23.1509.02

Bau- und Raumplanungskommission
Basel 28. August 2025

Bericht der Bau- und Raumplanungskommission

**«Areal F. Hoffmann-La Roche AG – Bebauungsplan
Grenzacherstrasse (Südareal)»**

Bebauungsplan

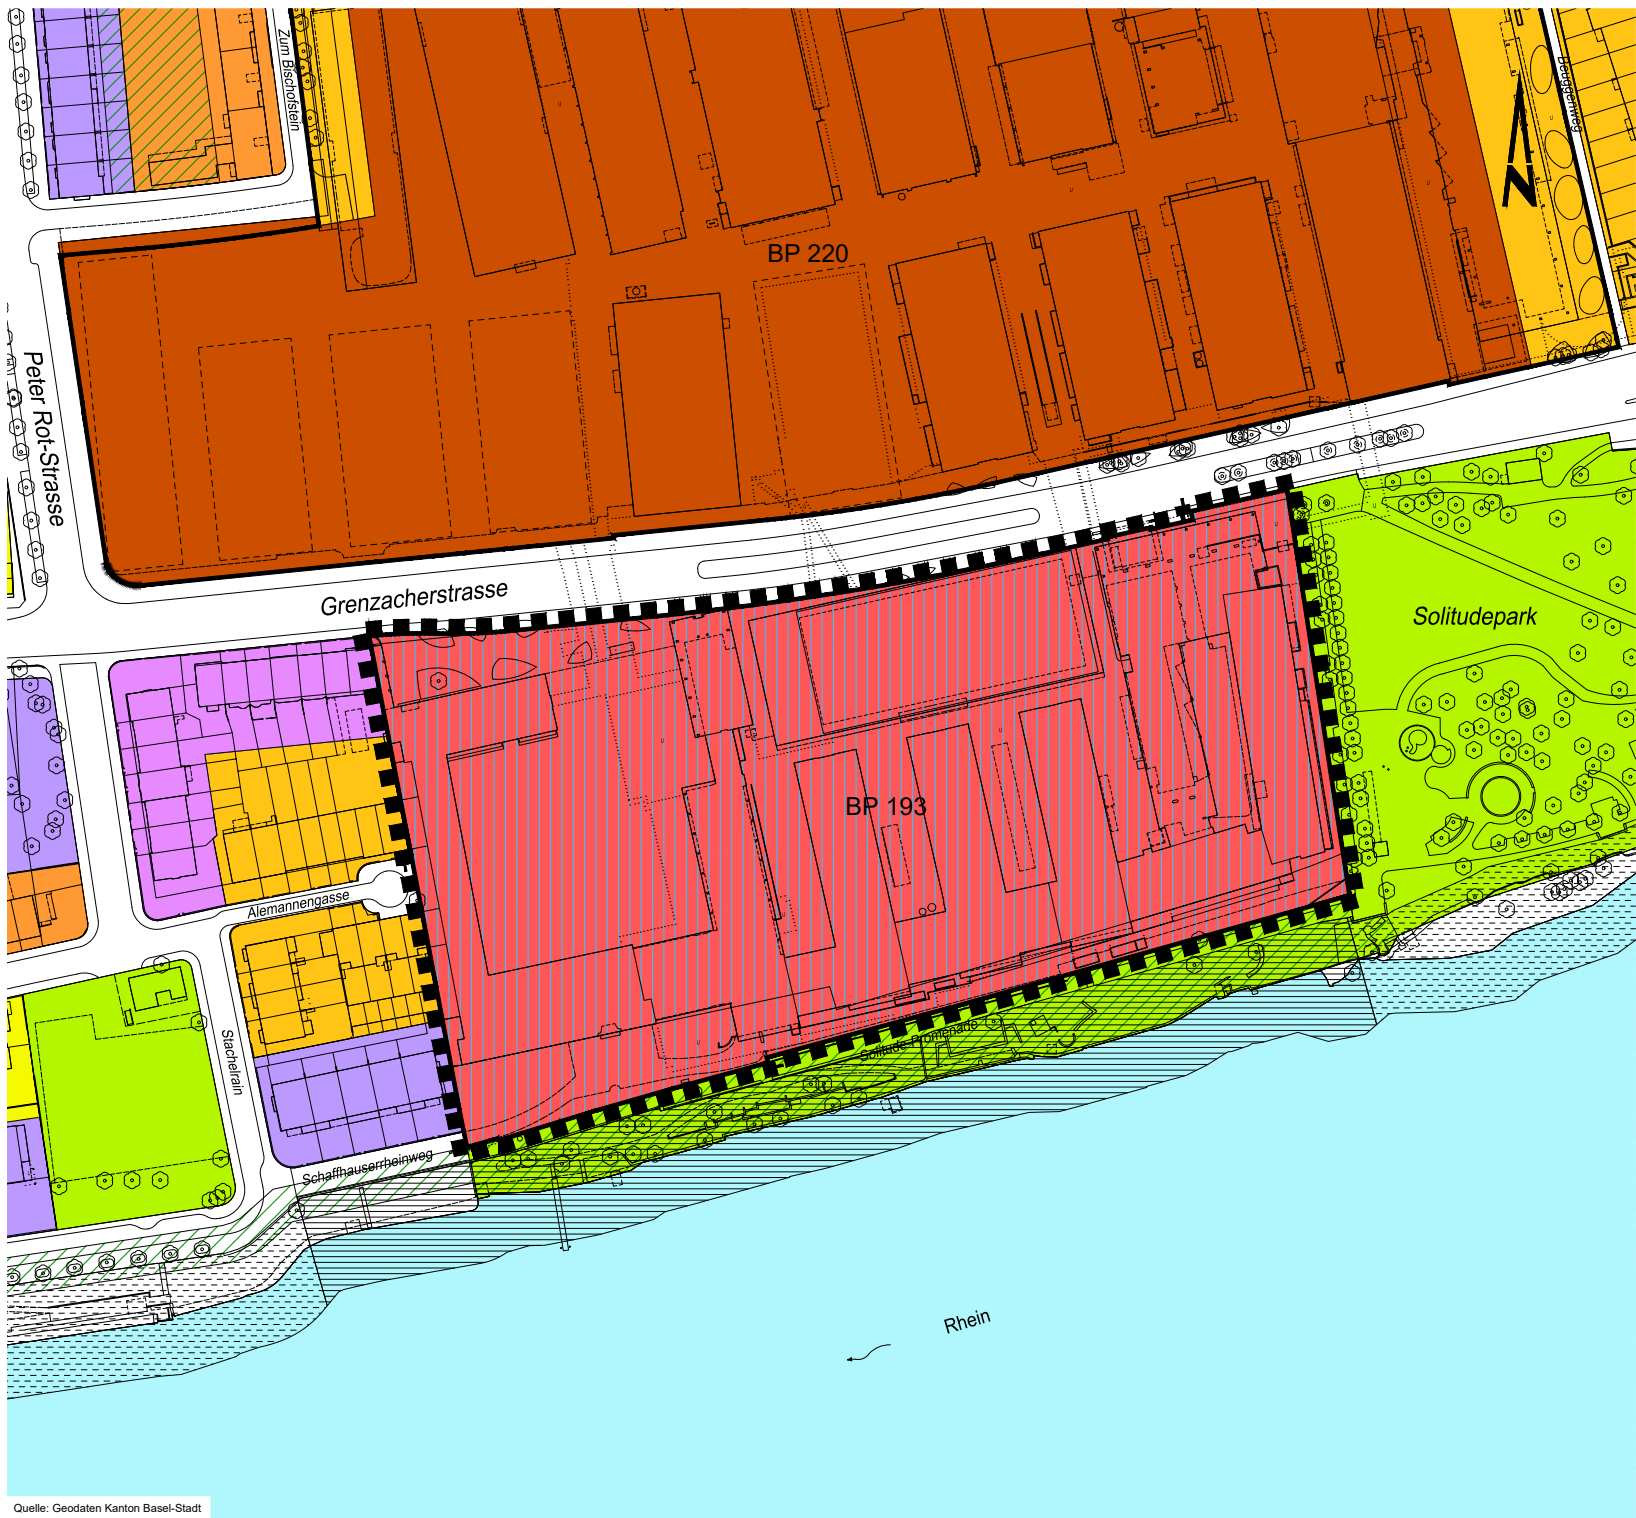
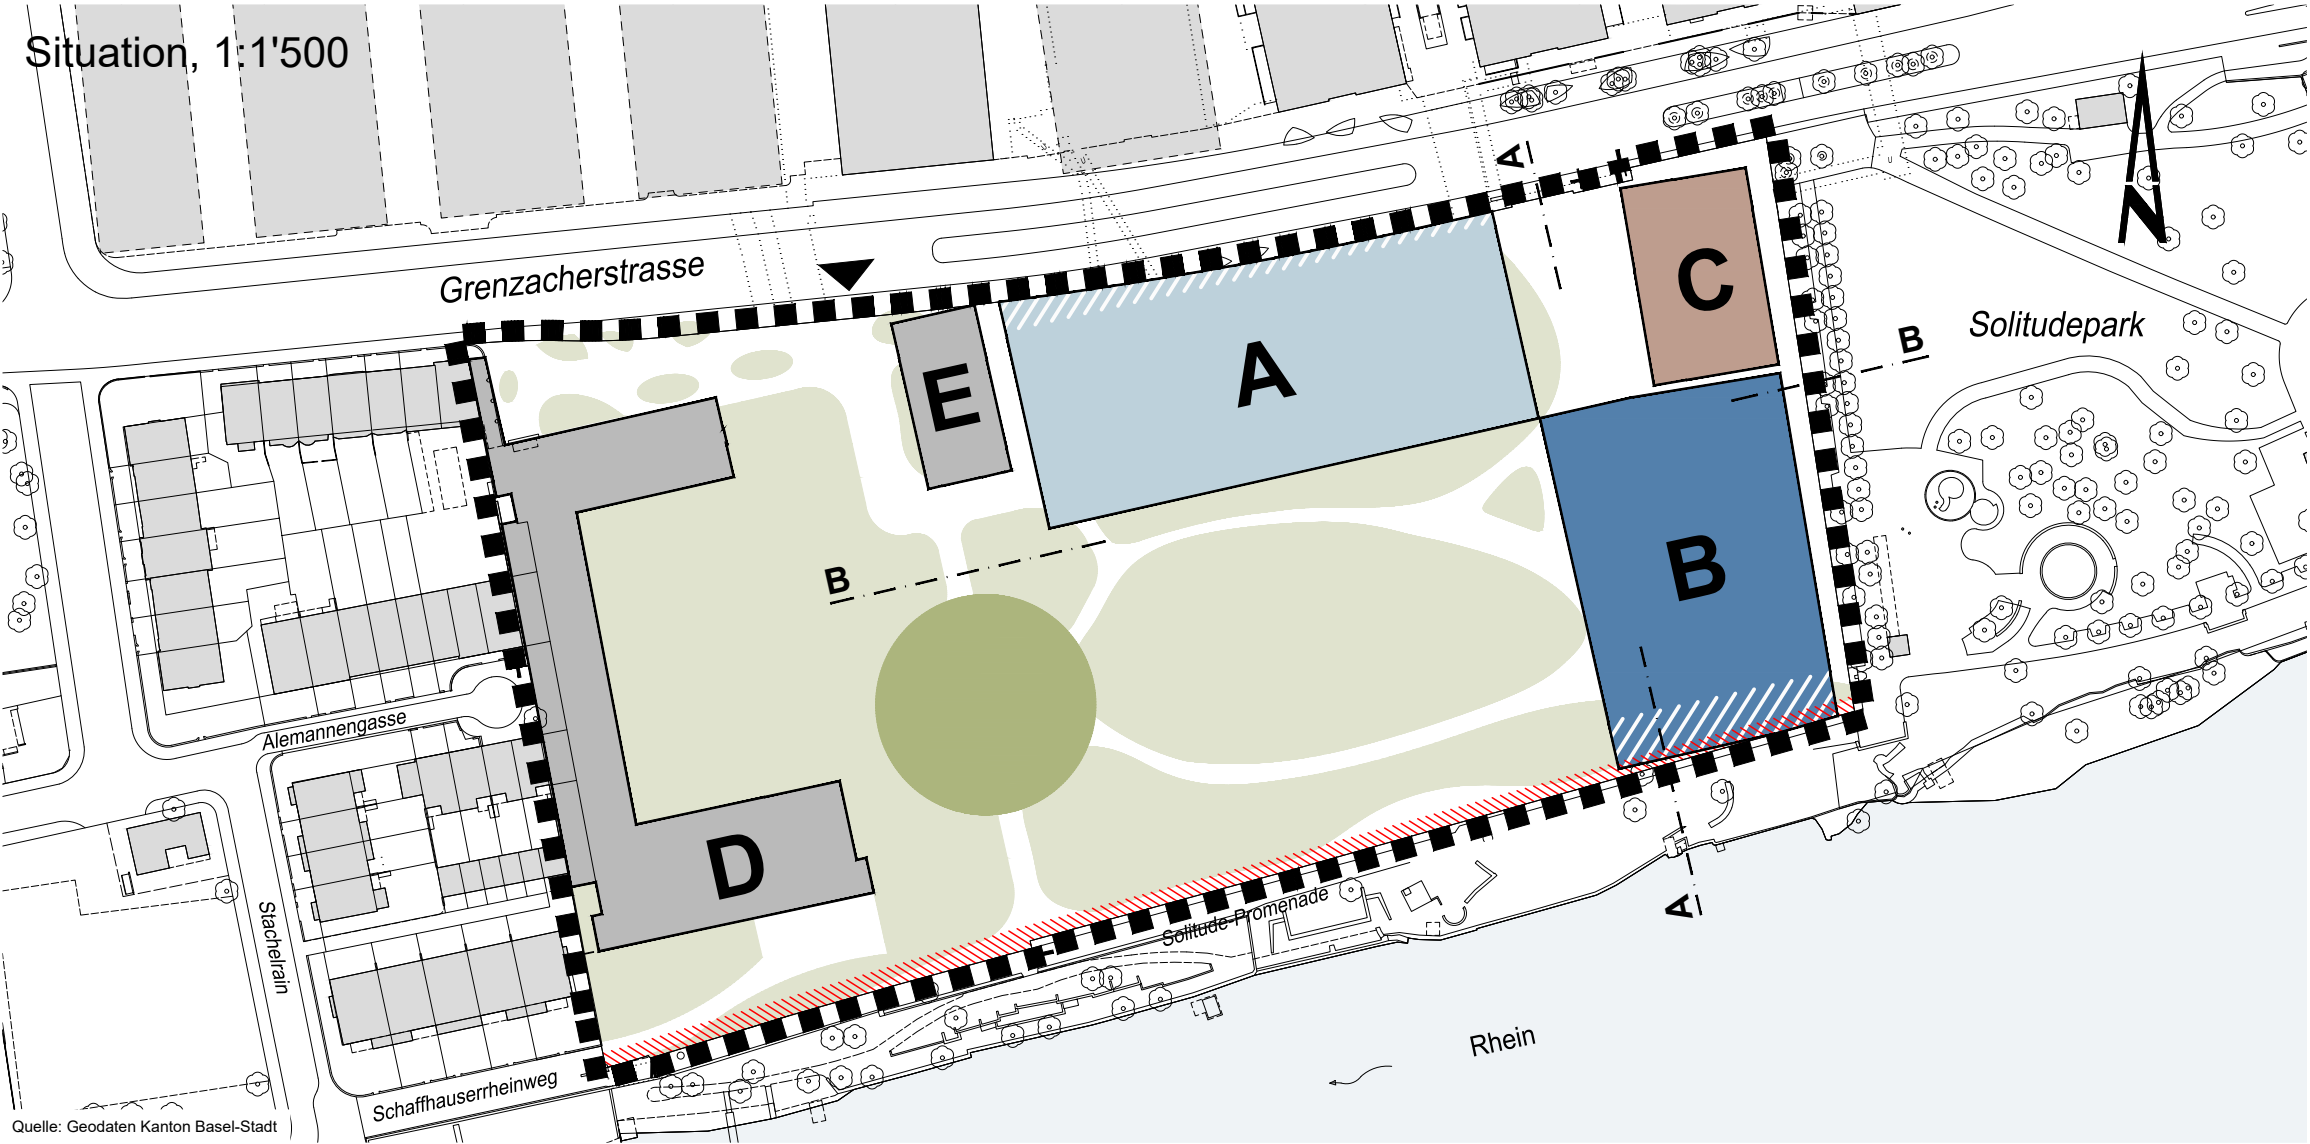
Der Bebauungsplan soll wie folgt ergänzt werden:

Der Bebauungsplan soll wie folgt ergänzt werden:

Der Bebauungsplan soll wie folgt ergänzt werden:

1. Der Bebauungsplan Nr. 14'393 von Städtebau & Architektur vom 24.10.2022 (Revision vom 11.6.2025) wird verbindlich erklärt.
2. Der Bebauungsplan beinhaltet folgende Vorschriften:

- a. Im Baufeld B ist innerhalb der Mantellinien sowie innerhalb der definierten Lichteinfallswinkel gestützt auf ein qualitätssicherndes Verfahren ein Gebäude mit einer Bruttogeschossfläche von 81'000 m² und einer Höhe von 221 m zulässig. Die Anzahl Vollgeschosse ist frei. Dachgeschosse sind keine zulässig.
- b. In Baufeld B ist innerhalb des im Plan schraffiert dargestellten Bereichs eine Auskragung ab einer minimalen Höhe von 10 m zum Rhein hin zulässig.
